工程指示 / 要求簡箋(E.I.)

工程指示編號：EI/ 4295 /22

工程名稱：延坪道住宅項目

工程項目：試水箱單元件生產修改

名稱	梗公企	制圖	陳俊賢	2021.11.28	修改	A	
材料	X85971	復核	謝永林	2021.12.14	日期	2022.2.14	
顏色	JMQ213457(三塗)	批准	胡哥		圖號	G-NU07R

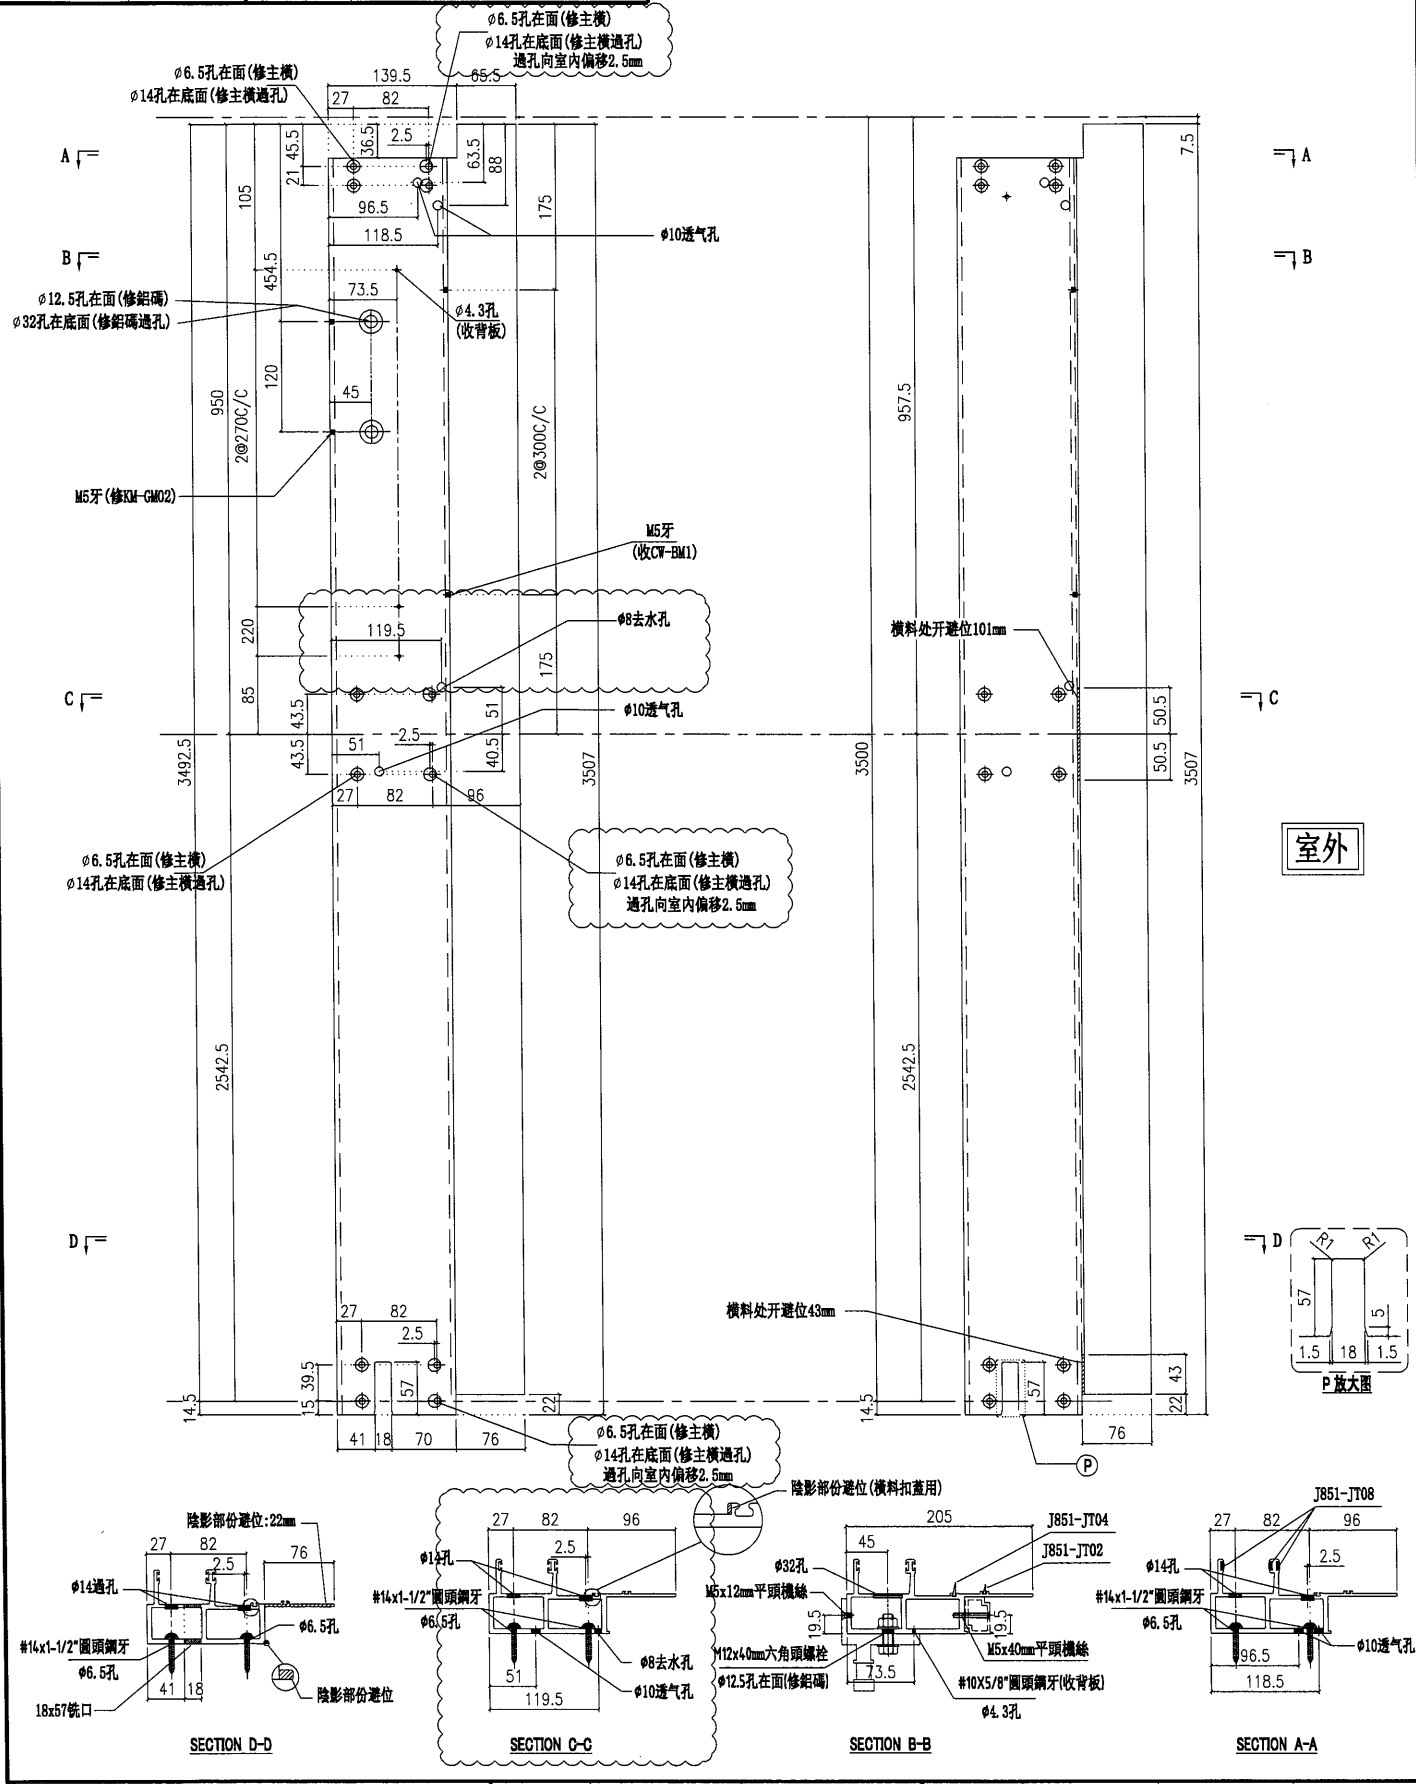
修改去水孔及過孔向室內偏移2.5mm

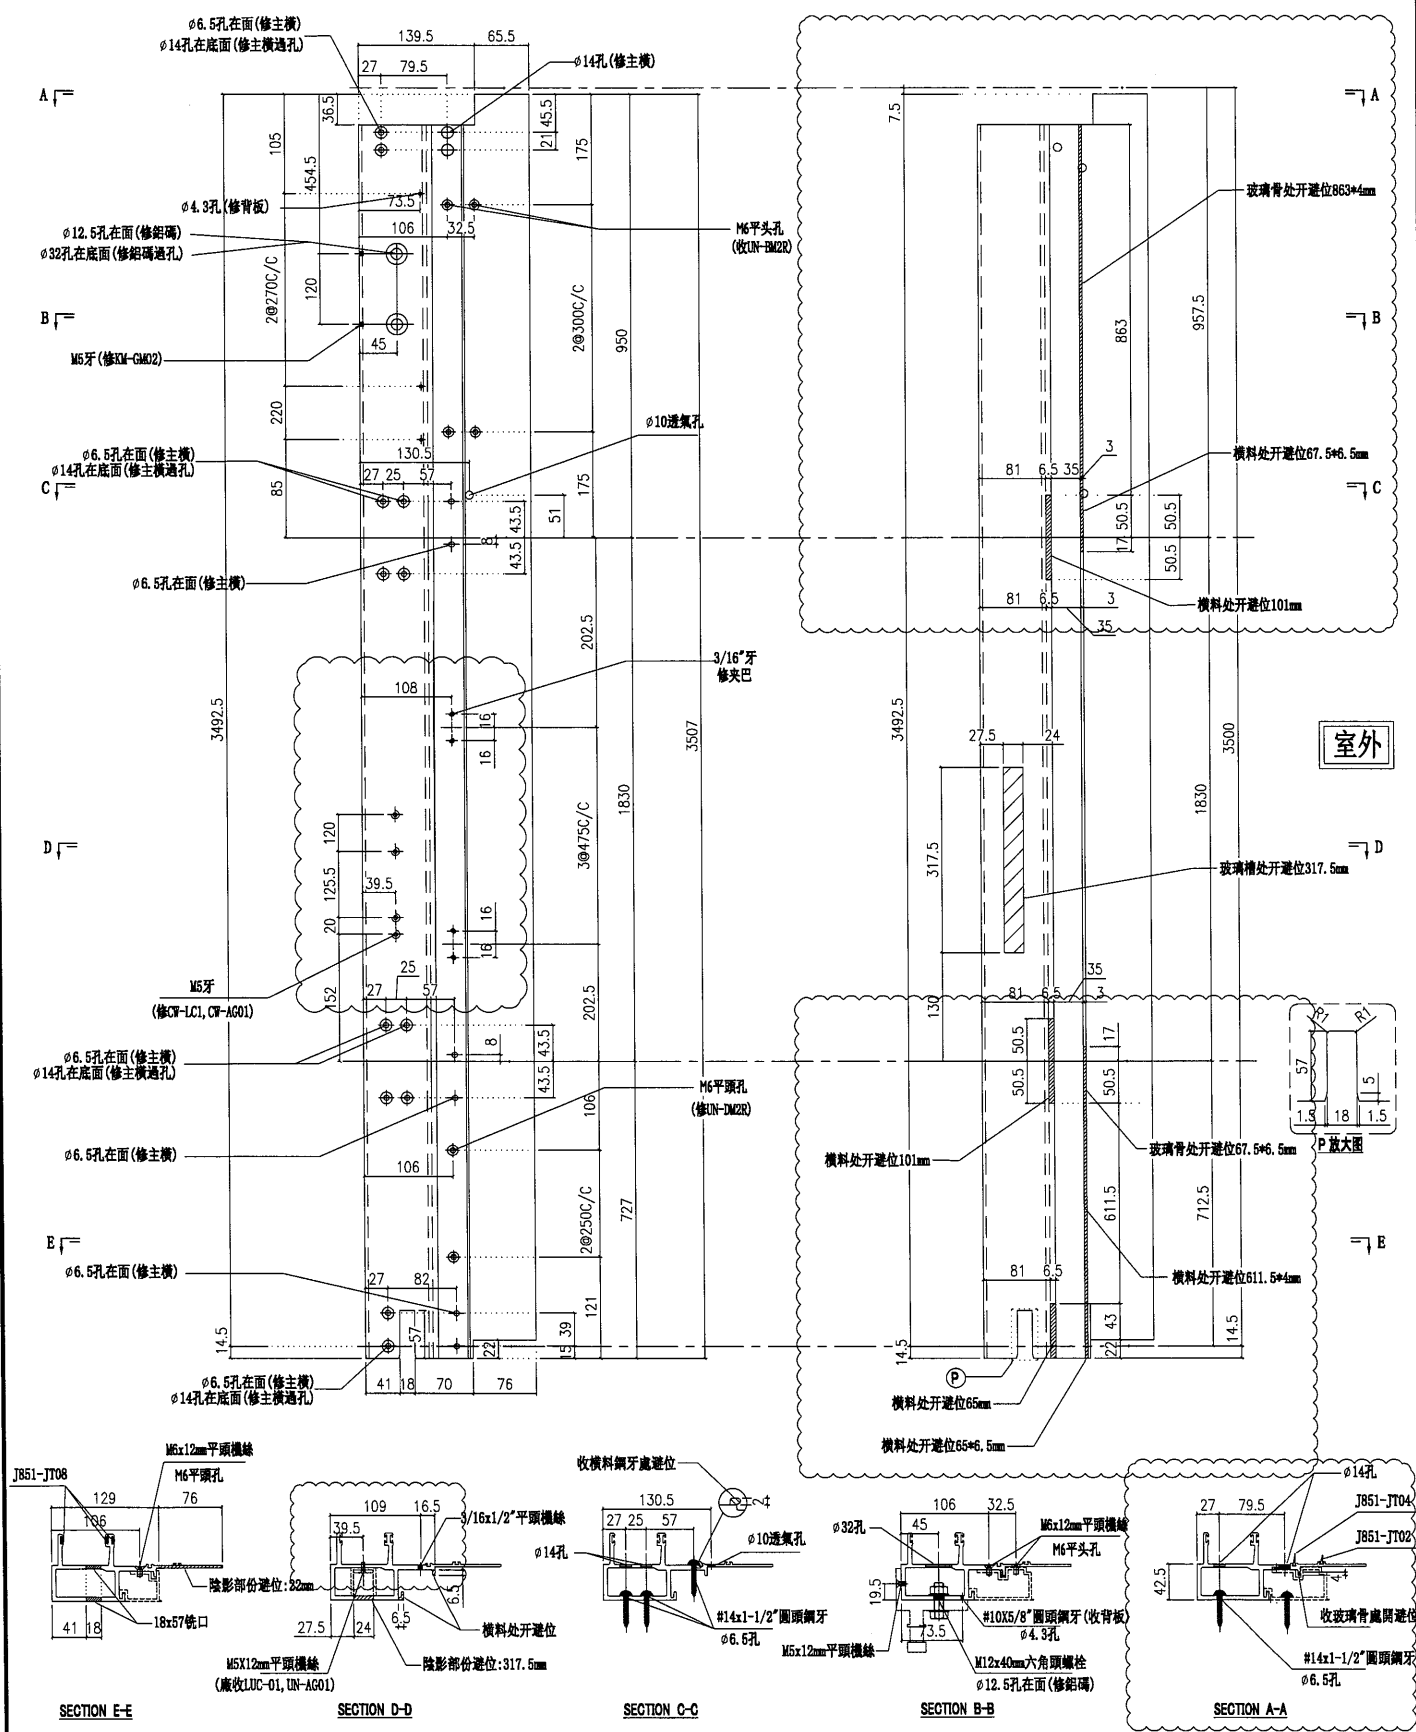
修改夾巴位置

修改去水孔

名稱	頂橫料	制圖	陳俊賢	2021.11.28	修改	A
材料	X85982	復核	謝永林	2021.12.14	日期	2022.2.14
顏色	JMQ213457(三塗)	批准	胡哥		圖號	UN-T02a

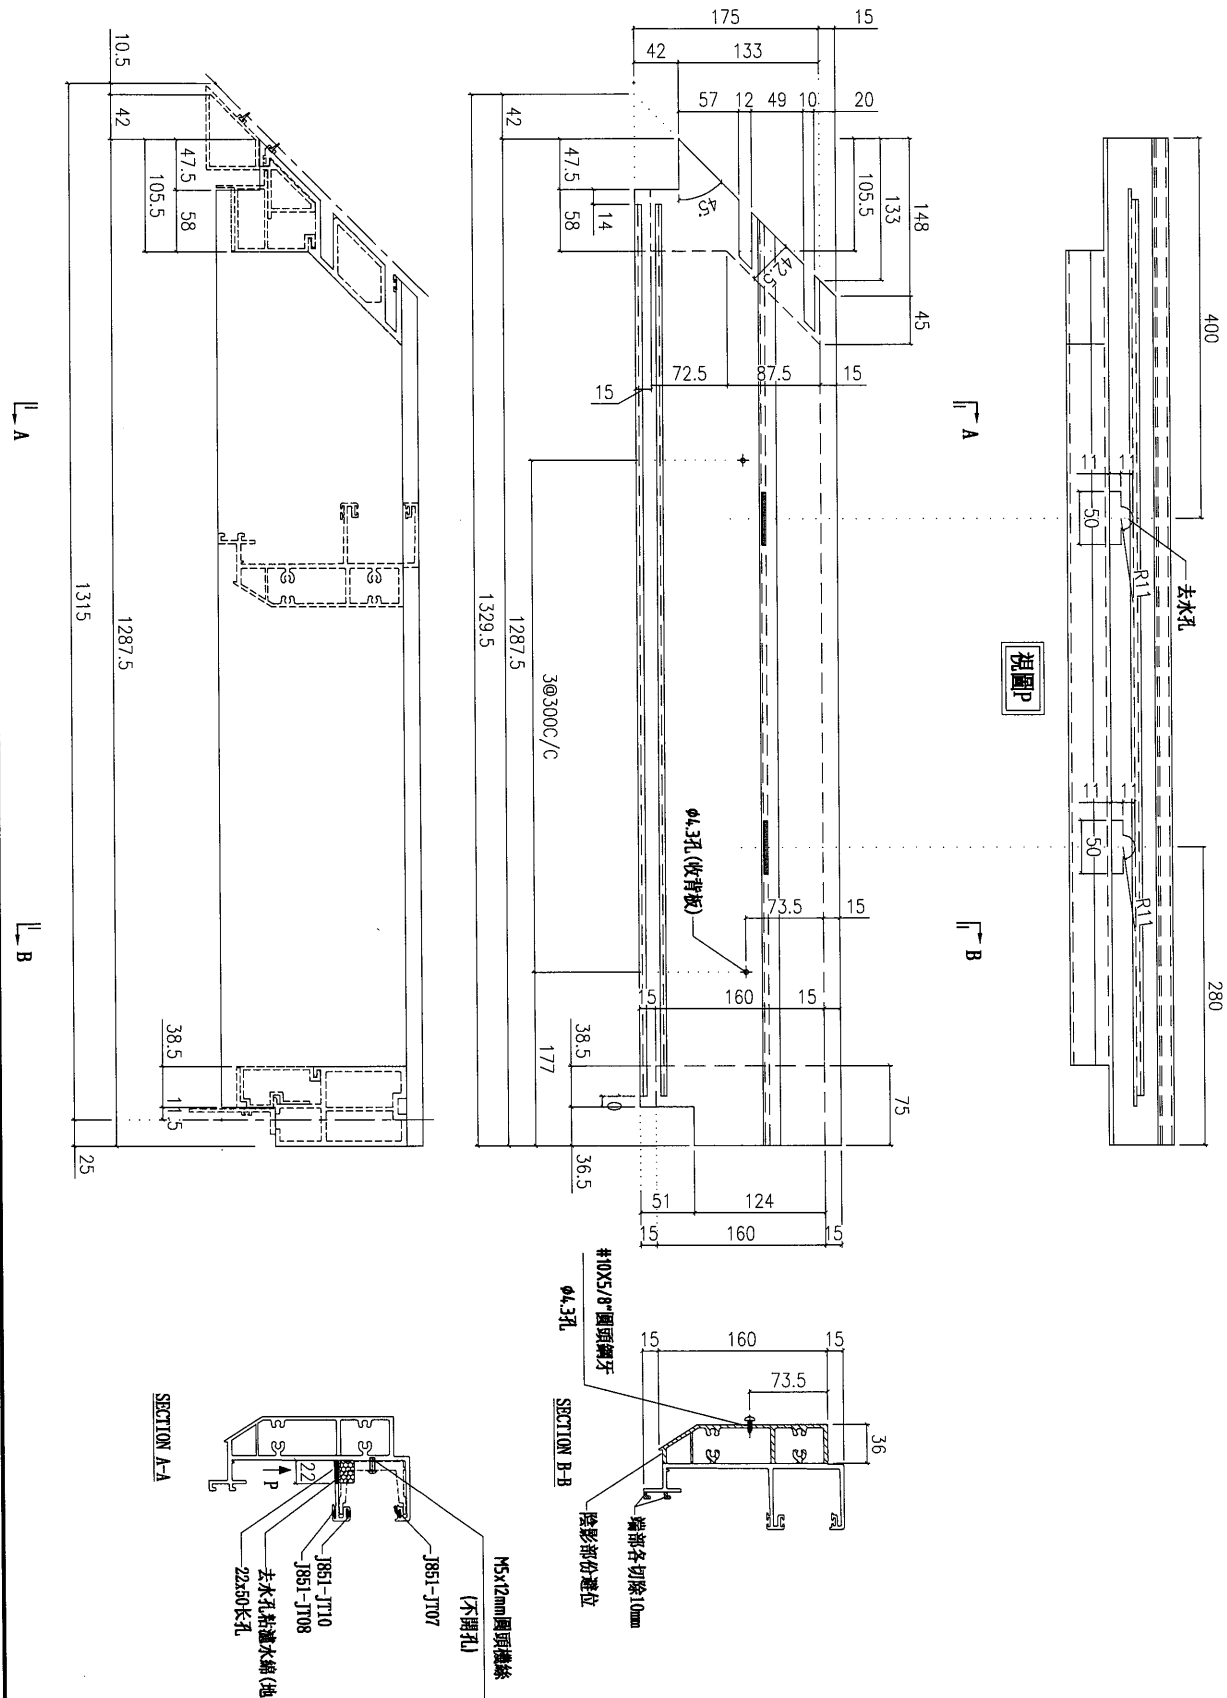
修改邊企避位

名稱	上生下梗中橫	制圖	陳俊賢	2021.11.28	修改	A	B
材料	X85985	復核	謝永林	2021.12.14	日期	2022.1.20	2022.2.14
顏色	JMQ213457(三塗)	批準	胡哥		圖號	UN-T02c

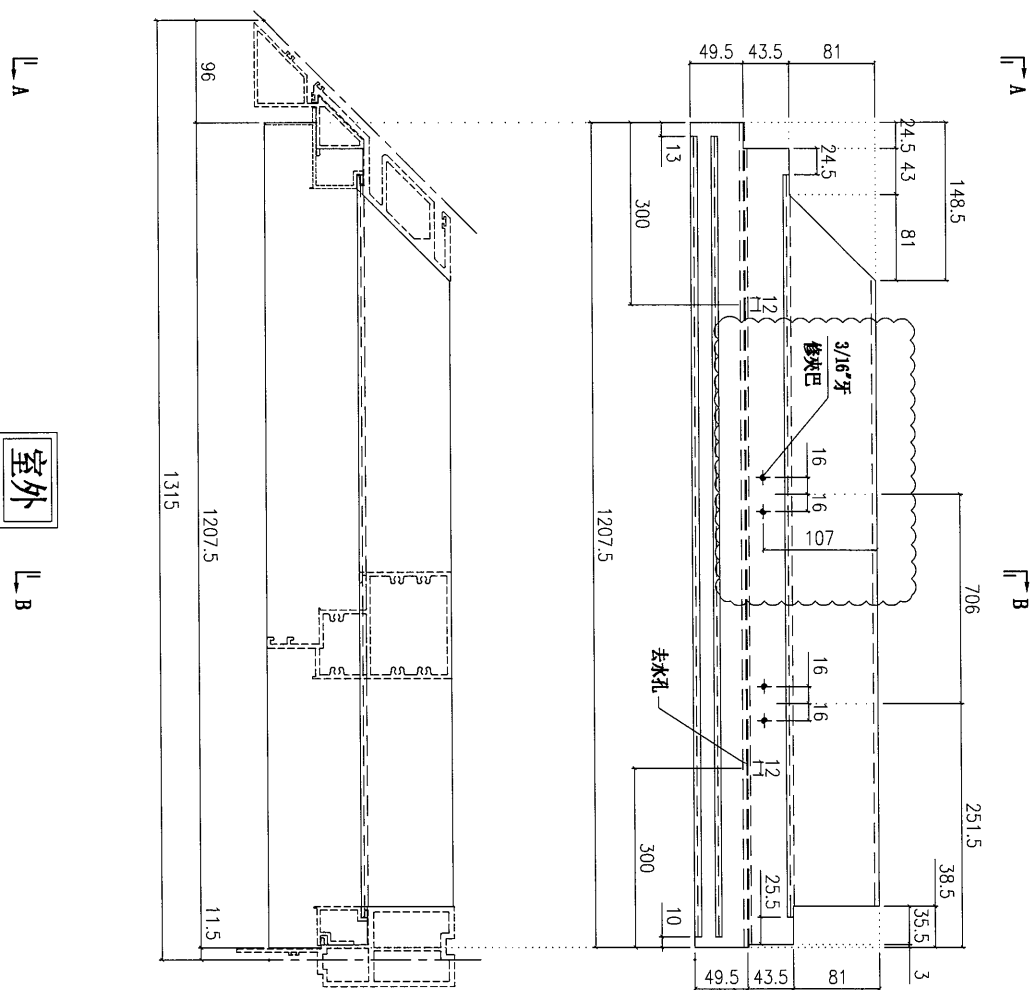
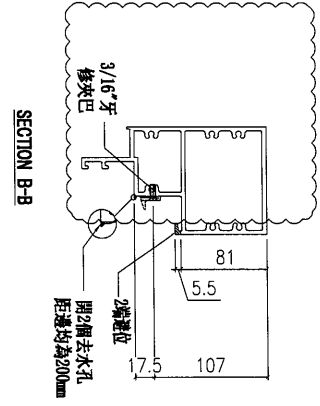
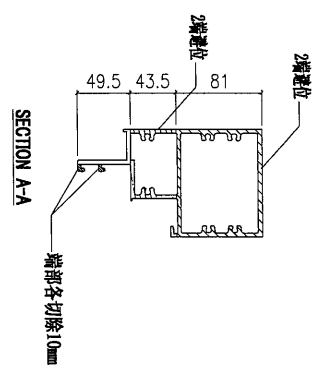
修改夾巴位置

名稱	上生下梗中橫	制圖	陳俊賢	2021.11.28	修改	A	B
材料	X85985	復核	謝永林	2021.12.14	日期	2022.1.20	2022.2.14
顏色	JMQ213457(三塗)	批準	胡哥		圖號	UN-T05c

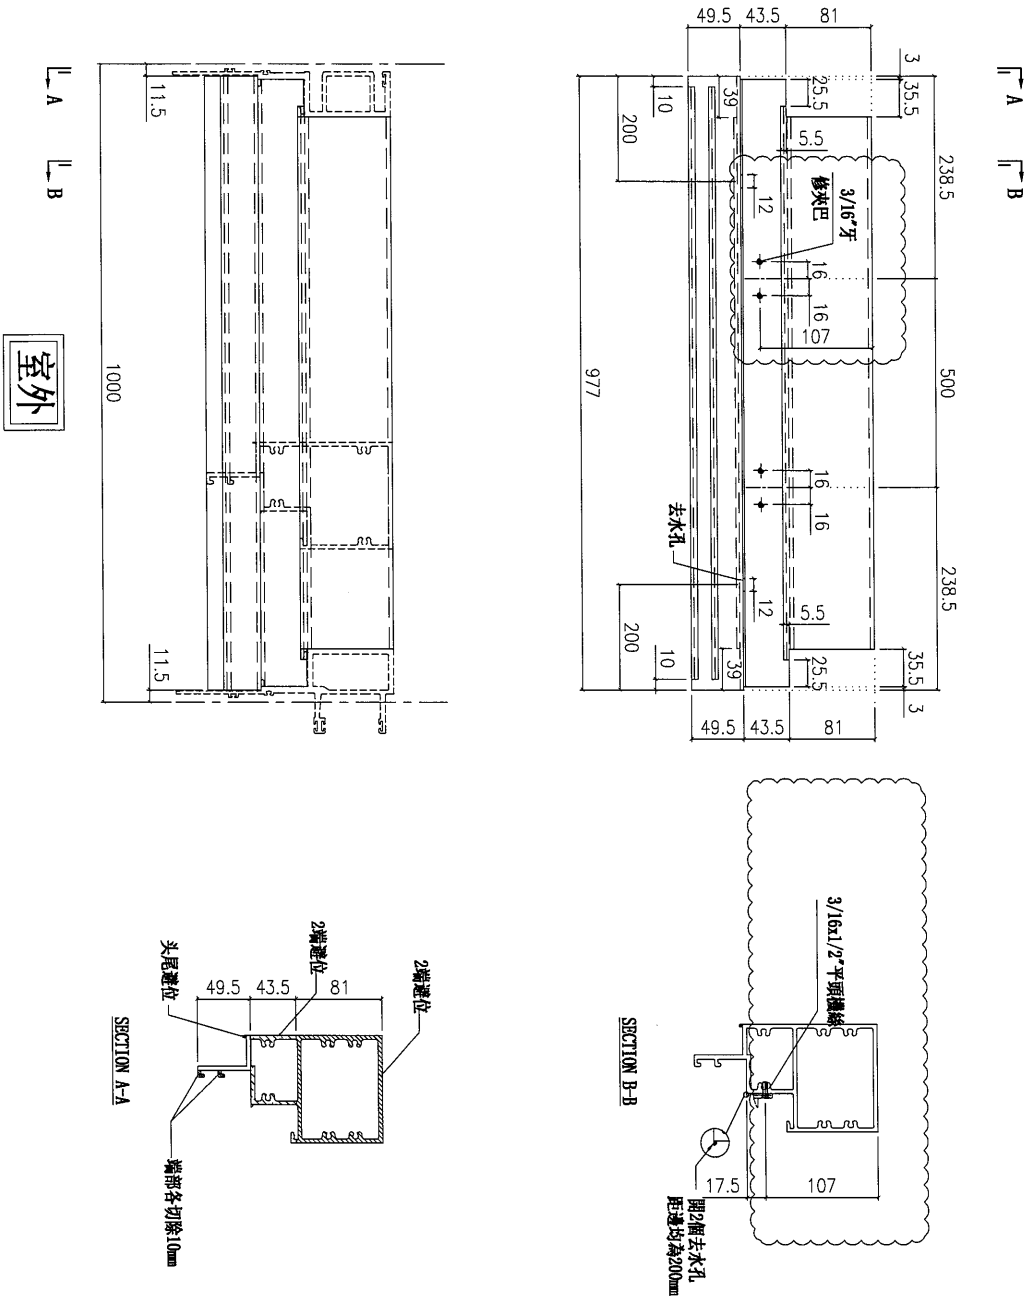
修改夾巴位置

名稱	上生下梗中橫	制圖	陳俊賢	2021.11.28	修改	A	B
材料	X85985	復核	謝永林	2021.12.14	日期	2022.1.20	2022.2.14
顏色	JMQ213457(三塗)	批准	胡哥		圖號	UN-T06c

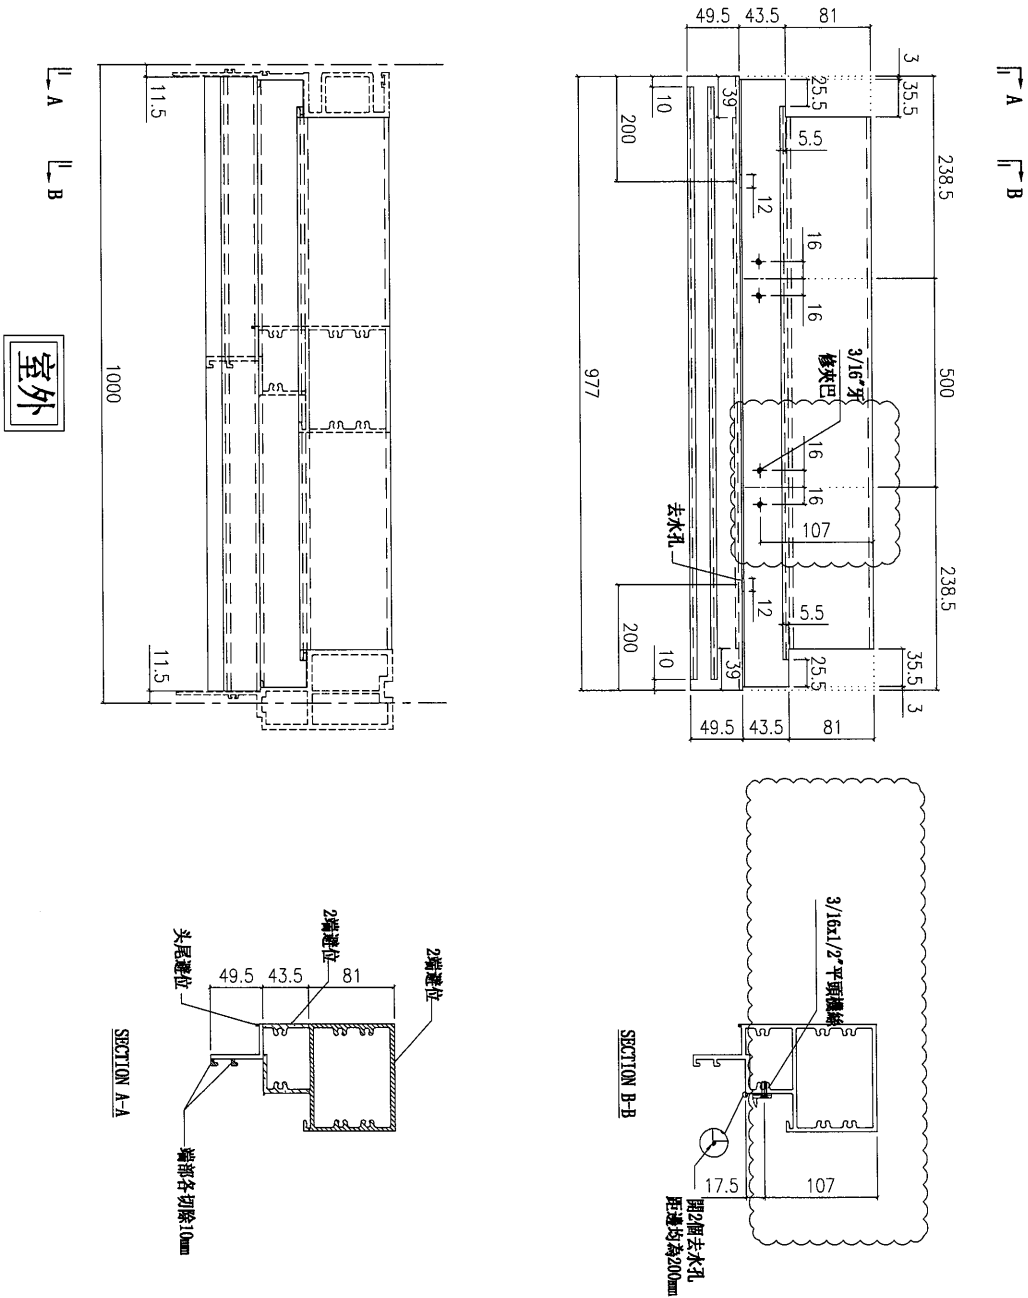
修改夾巴位置
